Rolf Vollenweider
SP Obfelden, Co-Präsident
Wolserstrasse 46
8912 Obfelden

19. Februar 2023

**Anregungen / Einwendungen Dorfzentrum Obfelden
Nutzungsplanung: Knotenanpassung Dorfzentrum Obfelden, Mettmenstetter-/
Ottenbacherstrasse - Dorfstrasse**

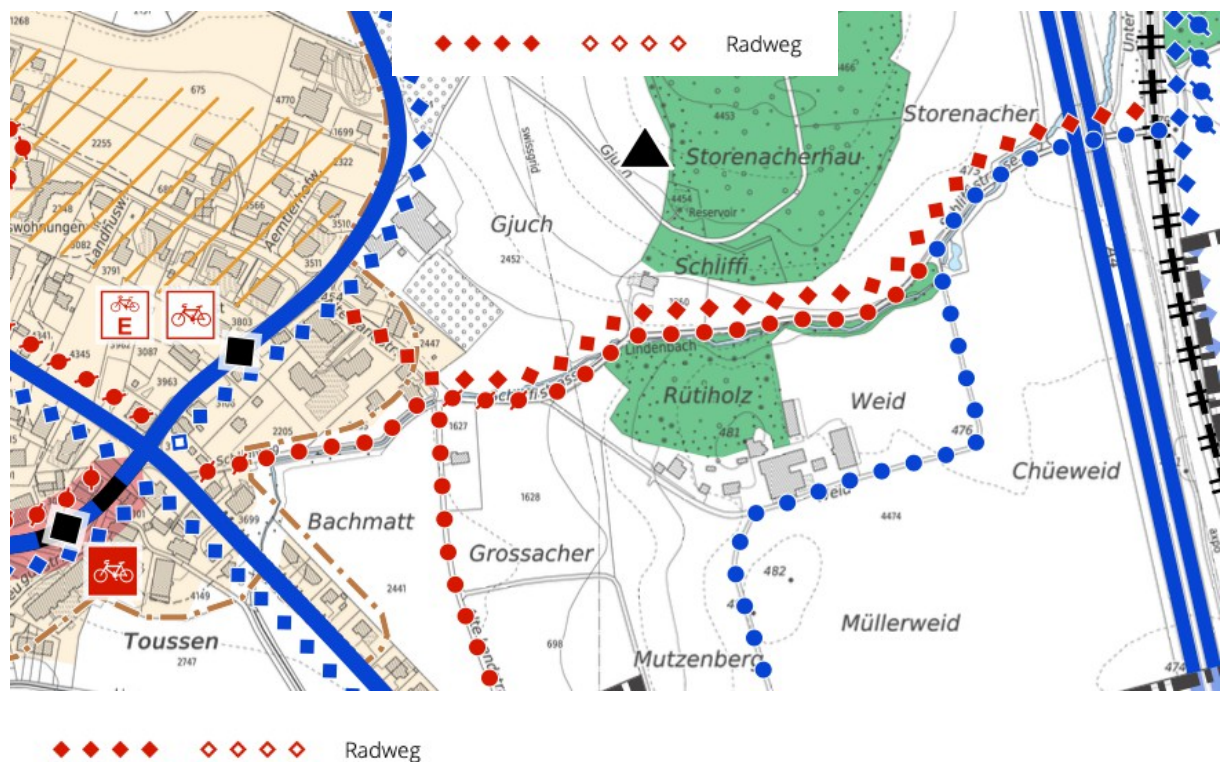
2. Tempo 30 für den ganzen Planungsbereich

Der ganze Planungsbereich des Projekts von der grossen Kreuzung bis nach der Querung der Alten Landstrasse ist mit Tempo 30 zu signalisieren, als Zone oder als Strecke. Die Strassenbreiten sind wenn nötig entsprechend anzupassen.

Mit T30 im ganzen Planungsbereich wird verhindert, dass auf der Dorfstrasse bereits auf der Hauptkreuzung bereits beschleunigt wird, z.B. gerade auch dann, wenn das Lichtsignal bei der Anfahrt auf orange springt. Solche Beschleunigungen sind sehr gefährlich und verursachen unnötigen Lärm. Im Planungsbereich liegen nämlich auch Schulwege. Zudem befinden wir uns im Planungsbereich eines neuen Dorfsentrums mit einem neuen Dorfplatz, welches unbedingt vor Lärm geschützt werden muss. Hier soll ein Ort der Begegnung entstehen, welcher auch attraktiv zu Fuss oder mit dem Velo erreicht werden kann.

Das Lärmgutachten des Kantons Zürich vom 15. Dezember 2020 zeigt unter Punkt 4.1 ff auf, dass es einen Handlungsbedarf für lärmreduzierende Massnahmen gibt. Der Einbau eines Flüsterbelags alleine reicht dabei für die nötige Lärmreduktion nicht aus. Gemäss den einschlägigen Bundesgerichtsurteilen muss die der Lärm wenn immer möglich an der Quelle bekämpft werden. Tempo 30 ist dabei das günstigste und gleichzeitig wirksamste Mittel.

Das Lärmgutachten empfiehlt unter 4.3 als wirkungsvollste Massnahme die Kombination von Temporeduktion und lärmarmem Belag. Diese Empfehlung ist zu beachten.
